変更の概要

第1号寝屋川北部地下放水路

●一部区間における立体的な範囲の追加並びに線形、幅員、延長及び河川管理施設の区域の変更

説明図 1

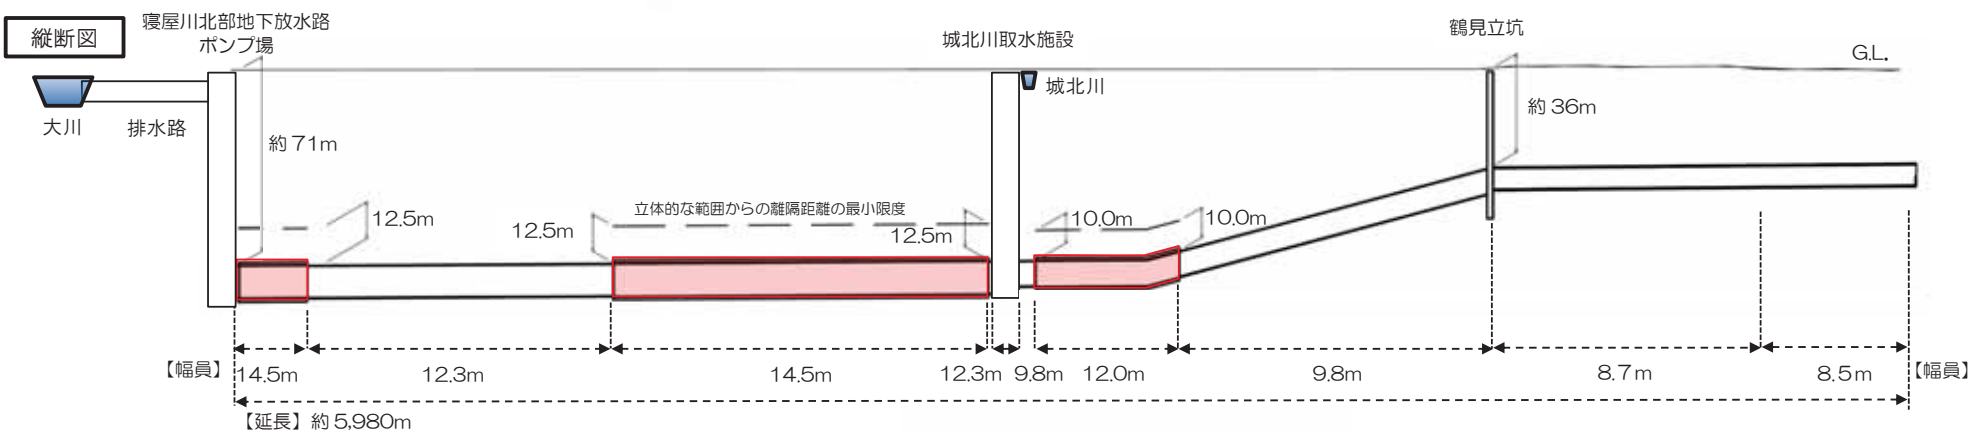
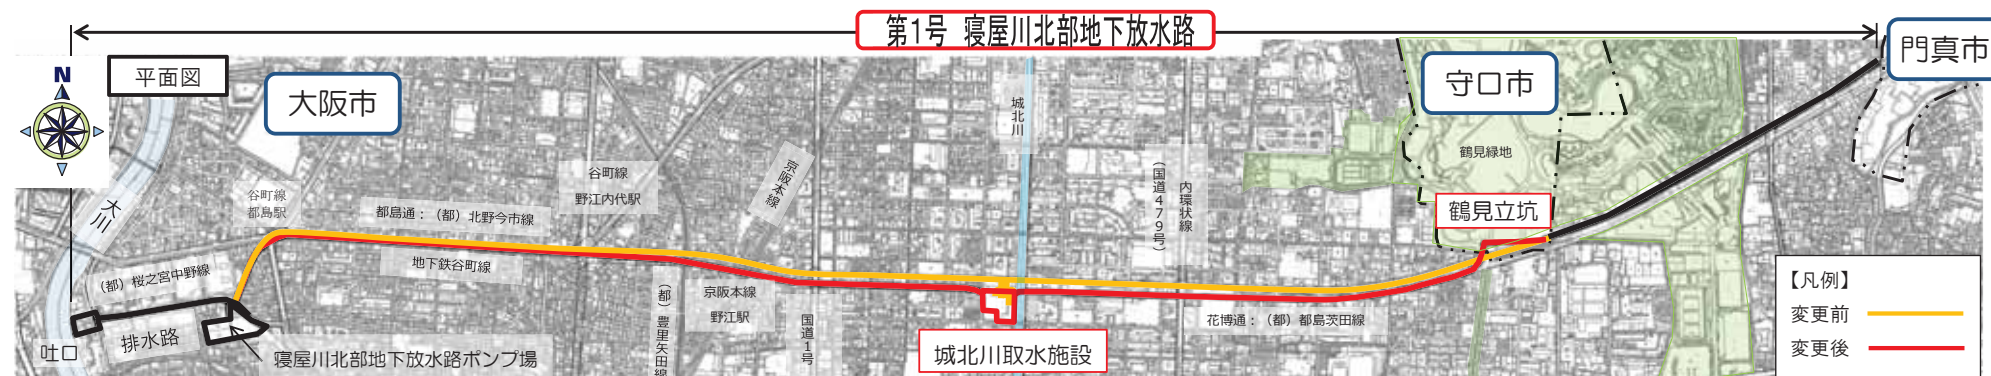
【延長の変更】

変更前延長 約 6,080m

変更後延長 約 5,980m

説明図 2

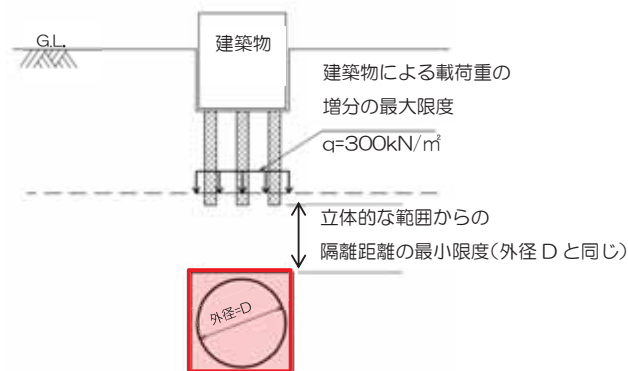
【幅員の変更】

変更前幅員 11.8～8.5m

変更後幅員 14.5～8.5m
